СТОЛИЧНА ОБЩИНА
"МЕТРОПОЛИТЕН" ЕАД

Изх. № 1417/01/
София 07.04.2015 г.

ОТНОСНО: Участие в открита процедура по Закона за обществените поръчки за:
„Проект за разширение на метрото в София, трета метролиния, първи етап - от км 4+950 до км 11+966, 34 - Доставка на метровлакове и изпълнение на системи за управление“

На основание чл.29, ал.2 от ЗОП и Раздел VI, т.3 от Документацията за участие, даваме разяснения на постъпили въпроси с писмо Вх.№1417/06.04.15г.

Приложение 1
К ЗМ ВЗДРОСТ
Ч.№ 1417/06.03.1

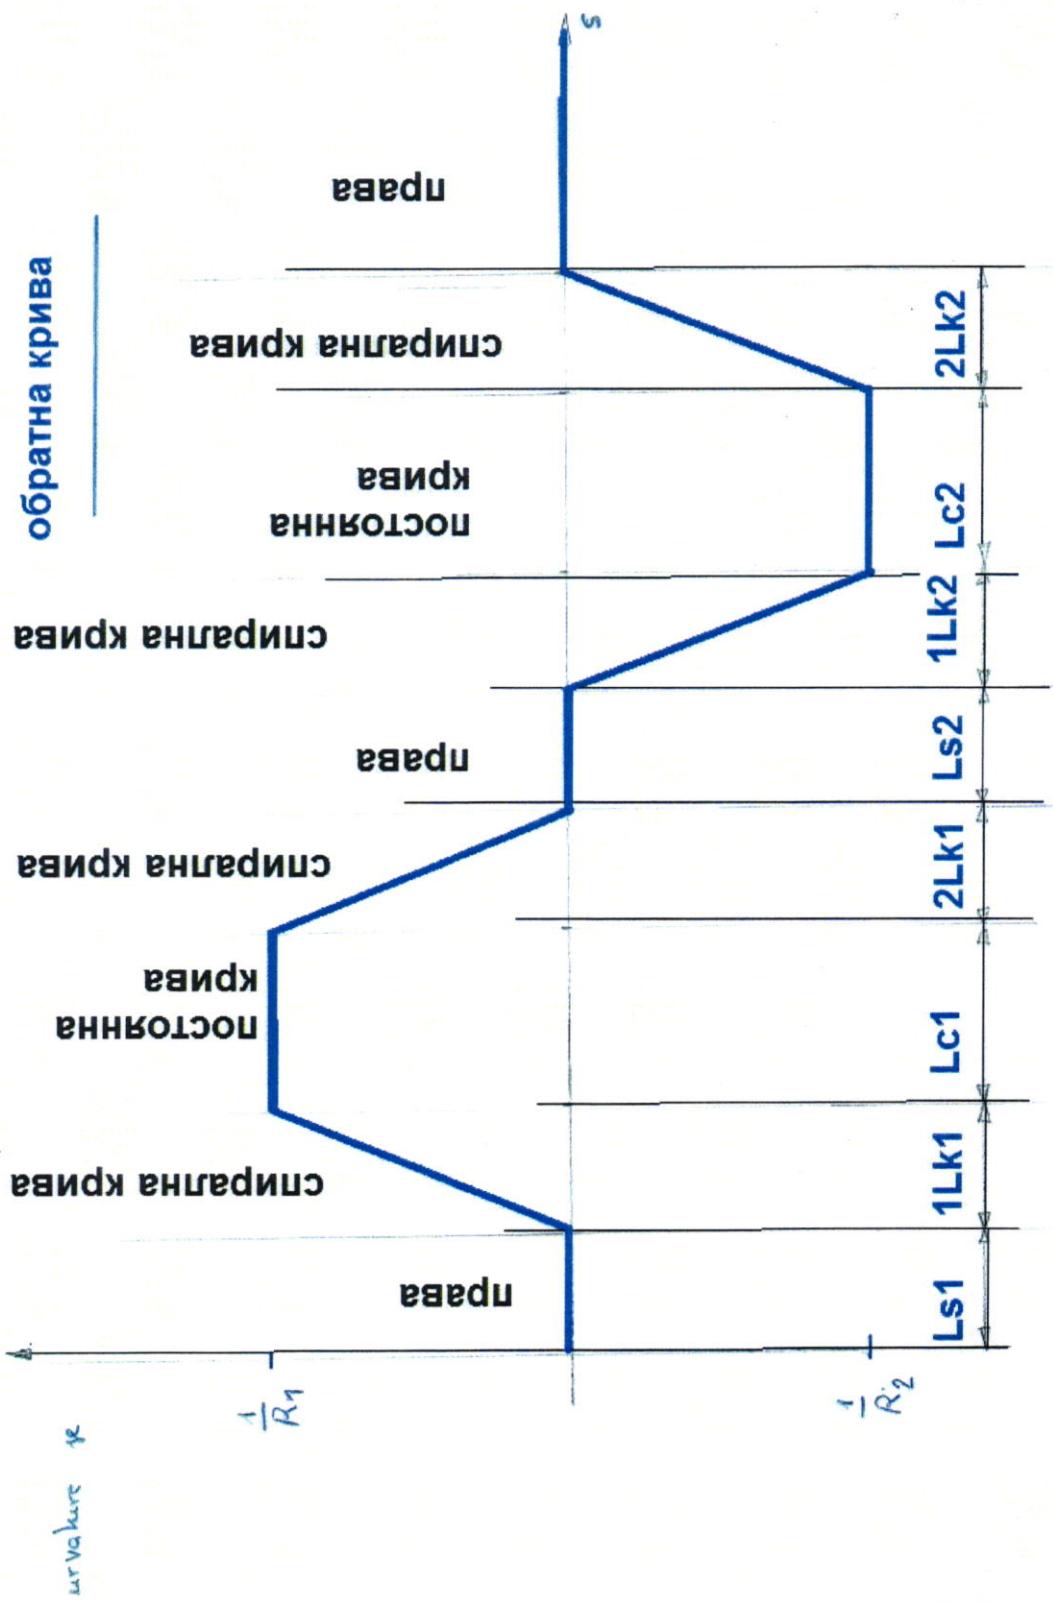
Като се позоваваме на отговора на въпрос №14 от разяснения 0994/09.03.2015 и от предоставета схема с разяснения №0827 от 27.02.2015 ние бихме искали да получим следните допълнителни разяснения - приложение 1.

1.1) Моля да посочите между кои криви (необходимо е посочването на вида, радиусите и дължините) се прилагат споменатите три метра прав участък.

1.2) Обратни криви: Моля да посочите къде са приложени преходни криви или криви от типа радиодална спирала (клотоиди), тъй като това не може да бъде определено от приложения чертеж, но то е от съществено значение. Молим за разяснение по отношение на тези обратни криви. Освен дължината на правия междинен участък, дължината и радиусите (в началото и в края си) на спиралните криви са от съществено значение за проектирането на дълчините на междувагонните съединители и на междувагонния преход .

1.3) Моля, да ни бъде предоставена информация относно радиуса на предвидените S-образни крива (S-крива 1, 2, 3 в приложения чертеж) и по-точно:

- минимален радиус на постоянните кривите
- минимална дължина на спиралните криви (+ радиуси в началото и в края)
- минимална дължина на права междинна отсечка (предполагаме, че уточнението за 3 м остава непроменено) - приложение 2.

Моля да ни представите и подробен чертеж на коловозното развитие при влизане в депото, показващ исканата информация.

В депо прав участък с минимална дължина от 3.00м трябва да се прилага между всяка крива и последваща обратна крива /контракрива/, независимо от радиусите и дължините им. Ако кривите са с преходни криви, то горепосоченото разстояние се отнася и за разстоянието между началата на преходните криви към съседните кръгови криви.

В депо не е задължително кръговите криви да са с преходни криви. Препоръчително е да се прилагат такива когато има възможност и след като се има предвид, че използването им води до намаляване на основния радиус на кръговата крива.

В чертежа за коловозното развитие в депото, който сме Ви предоставили не са използвани преходни криви, поради притеснените условия в депото.

Данните на участъците, за които задавате въпроси в посока влизане към халето са:

Участък 1:

- Крива с R60м;
- Права с дължина 11.17м;
- Обратна крива с R50м.

Участък 2:

- Крива с R50м;
- Права с дължина 4.72м;
- Обратна крива с R60м.

Участък 3:

- Крива с R100м;
- Права с дължина 8.56м;
- Обратна крива с R60м.

Горепосочените криви са без преходни криви.

Както няколократно отговаряхме минималната дължина на правия участък между всяка крива и последваща обратна крива /контракрива/ е 3.00м.

Влизането в депото е от двете му страни и е показано на чертежа.
